*Ministero dell'Ambiente e della Sicurezza Energetica*

**Commissione Tecnica PNRR - PNIEC**

**Parere n. 213 del 20 ottobre 2023**

<b>Progetto</b>	<p>Progetto di fattibilità tecnico economica "S.S. 685 "delle Tre Valli Umbre": rettifica del tracciato e adeguamento alla sez. tipo C2 dal km 41+500 al km 51+500. Stralcio 1: lavori di adeguamento alla sez. tipo C2 dal km 49+300 al km 51+500. Progetto definitivo</p> <p><b>ID_VIP: 9723</b></p>
<b>Proponente</b>	<p><b>ANAS SpA</b></p>

**Figura 13 Localizzazione area di cantiere (Codice Elaborato: M001\_T00CA00CANRE01\_A)**

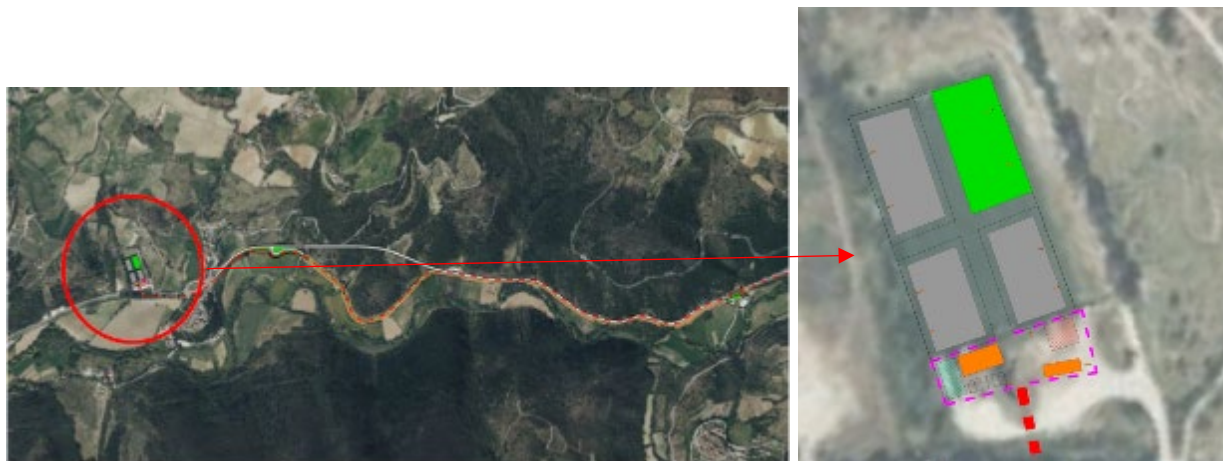
A seguito di sopralluogo tecnico della Commissione in data 14 settembre 2023 al fine di verificare lo stato dei luoghi del progetto indicato, la Commissione ha rilevato che l'area di cantiere individuata dal Proponente nelle varie documentazioni trasmesse, coincidente con il campo di calcio "dismesso" del territorio comunale di Sant'Anatolia di Narco non potesse essere effettivamente quella dichiarata dal Proponente, in quanto non solo il campo di calcio è risultato attivo e non dismesso come riportato nelle varie documentazioni di progetto (cfr. Figura 14) quanto tra la strada principale e l'area di cantiere indicata dal Proponente è risultato presente un altro cantiere privato verosimilmente per la costruzione di una palazzina (cfr. Figura 15) che non è stato menzionato nella documentazione acquisita dalla Commissione.

Con nota prot. CDG.ST PG. REGISTRO UFFICIALE. U.0734902 del 21/09/2023 il Proponente ha trasmesso, così come si era impegnato nella sottoscrizione del verbale di sopralluogo, anche la documentazione integrativa di rettifica dell’area di cantiere (M001-T00CA00CANRE01\_B\_signed – Relazione di cantierizzazione; M004-T00CA00CANPL01\_B\_signed – Planimetria area di cantiere e viabilità di servizio; M005-T00CA00CANLF01\_B\_signed – Layout area di cantiere).

Figura 23 Area di cantiere e perimetrazione Inventario vigente frana Autorità di Bacino del Tevere

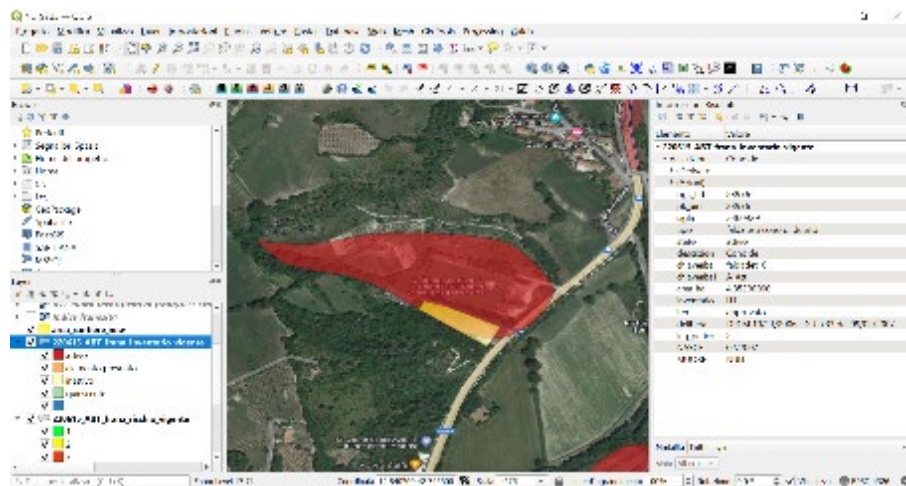
La Commissione da verifiche compiute<sup>7</sup> ha rilevato che sia l'area di cantiere individuata limitrofa al Campo Sportivo di Sant'Anatolia di Narco sia alcuni tratti dell'opera oggetto del progetto interferiscono direttamente con aree caratterizzate da movimenti franosi censiti sia nell'inventario vigente frana Autorità di Bacino del Tevere sia nell'Inventario IFFI, come di seguito raffigurato.

**Figura 28** Perimetrazione IFFI\_Punto\_identificativo\_frana/IFFI\_Frane\_Lineari/IFFI\_Frane/IFFI\_Aree\_frane\_diffuse/IFFI\_DGPV e tratto stradale – inizio galleria artificiale oggetto di intervento

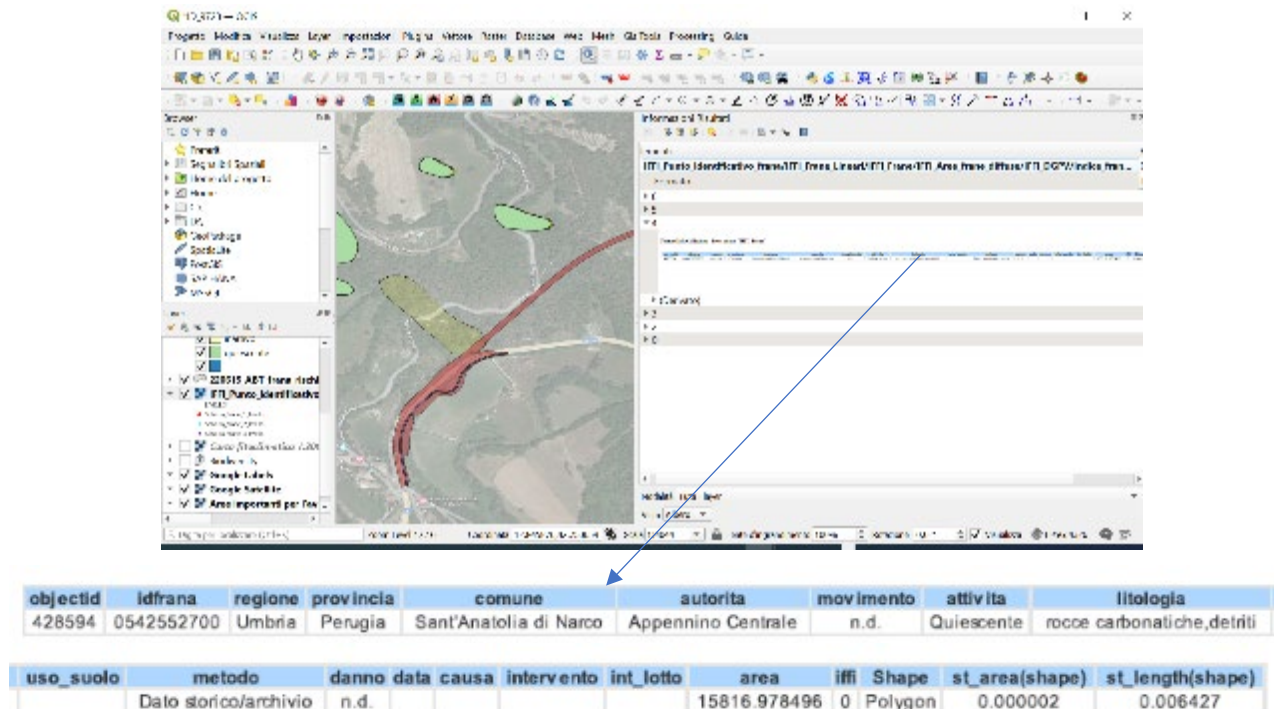
Dalla sovrapposizione del layer “IFFI\_Punto\_identificativo\_frana/IFFI\_Frane\_Lineari/IFFI\_Frane/IFFI\_Aree\_frane\_diffuse/IFFI\_DGPV” emerge che l’intervento interferisce con un’area di frana in attività quiescente non ripresa dall’Inventario vigente frana Autorità di Bacino del Tevere, come da figura seguente.

A tal proposito anche la Regione Umbria con richiesta di integrazioni e chiarimenti acquisite al prot. MASE-2023 -0097472 del 14/06/2023 e pubblicate sul sito web del MASE per la consultazione pubblica il 01/09/2023 ha fatto presente al Proponente che: 1) dal censimento delle frane del catalogo IFFI il tratto stradale interferisce con un movimento franoso con attiv  quiescente, descritto da un colamento rapido e censito con il codice ident. 0542546000. Si richiedono delle valutazioni e chiarimenti nel merito del potenziale aggravamento della zona instabile, in connessione con i lavori di scavo e sbancamento. Descrivere eventuali interventi mitigatori. 2) dal censimento delle frane del catalogo IFFI il tratto stradale interferisce/lambisce con un movimento franoso con attiv  quiescente, non definito (n.d.) e censito con il codice ident. 0542552700. Si richiedono delle valutazioni e chiarimenti nel merito del potenziale aggravamento della zona instabile, in connessione con i lavori di scavo e sbancamento. Descrivere eventuali interventi mitigatori.”
